Vysvětlení zadávací dokumentace č. 7 a Rozhodnutí o změně zadávacích podmínek

„Sportovní hala Lanškroun“

zadávanou dle § 56 zákona č. 134/2016 Sb., o zadávání veřejných zakázek, ve znění pozdějších předpisů (dále jen „zákon“), v otevřeném řízení.

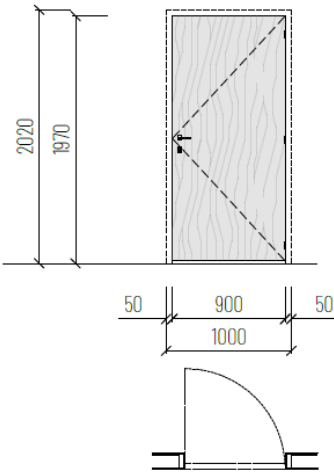
V soupise prací ani PD není bližší specifikace položek vnitřních dveří. Žádáme zadavatele o upřesnění, z jakého materiálu mají být skryté zárubně, jaká má být konstrukce dveřního křídla vč. tloušťky a materiálu a v provedení bezfalcovém nebo s polodrážkou.

Podle popisu položky má být dveřní křídlo pouze z překližky tl.12mm opatřené ochranným intumescentním nátěrem. Uvedená specifikace z výpisu prvků je nedostačující pro ocenění dveří.

Všechny požadavky a popisy byly upraveny v dokumentu „D.1.1 9.03 Výpis otvorů“.
